# 新規制基準に係る保安規定の 変更について

2023年3月9日

原子燃料工業株式会社 熊取事業所

令和3年3月16日付け原規規発第2103163号にて認可を受けた原子燃料工業株式会社熊取事業所の核燃料物質の加工の事業に係る保安規定について、令和5年2月15日付け熊原第23-008号にて変更認可申請する。

図8 保安管理組織の変更前後の比較

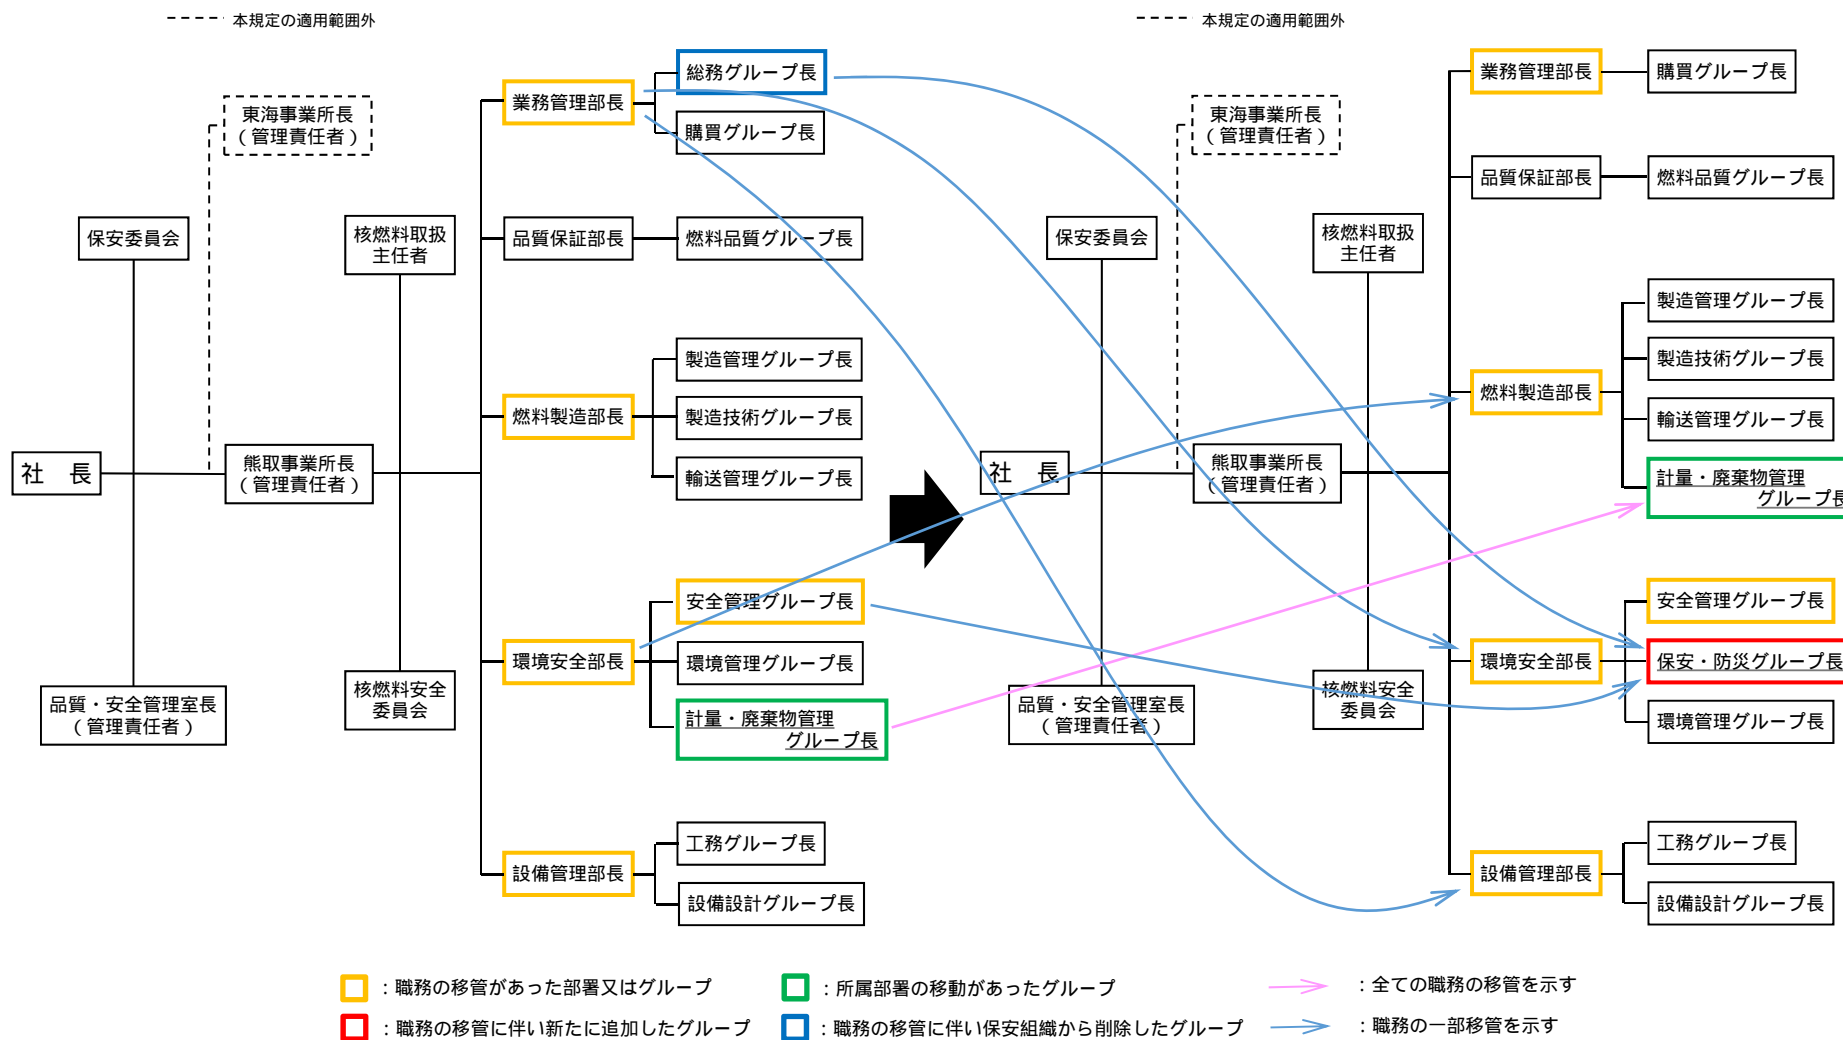
保安管理組織の変更（職務の変更内容を表3、組織図の変更前後を図8に示す。）

- **業務管理部長**の職務のうち、以下の業務を**環境安全部長**に移管する。
  - 教育・訓練の実施管理、保全区域の管理、周辺監視区域への出入管理、加工施設への人の不法な侵入等を防止するための設備の管理
  - 事業所防災組織の救護消火班が実施する消火活動等、警備誘導係が実施する誘導、監視警戒等の手順の標準への規定
  - 設計想定事象等に係る加工施設の保全に関する措置
- **業務管理部長**の職務を**環境安全部長**に移管することに伴い、
  - **業務管理部**の**総務グループ長**を保安管理組織から削除
  - **環境安全部**の**保安・防災グループ長**を新たに保安管理組織に追加
  - **安全管理グループ長**の職務から核燃料取扱主任者の補佐としての業務を**保安・防災グループ長**の職務に変更
- **業務管理部長**の職務のうち、以下の業務を**設備管理部長**に移管する。
  - 設計想定事象等に係る加工施設の保全に関する措置

- ②核燃料物質等の監視に関する管理の独立性確保の観点から、核燃料物質等の取扱い又は貯蔵、保管廃棄に関する管理を環境安全部長の職務から分離することで、保安管理組織として一層の機能向上を図るため、
- 環境安全部長の職務のうち、以下の業務を燃料製造部長に移管する。
    - ・ 受入仕様の適合確認、放射性廃棄物の保管管理、放射性廃棄物の処理作業
  - 環境安全部長の一部の職務を燃料製造部長に移管することに伴い、
    - ・ 計量・廃棄物管理グループ長を環境安全部から燃料製造部に変更
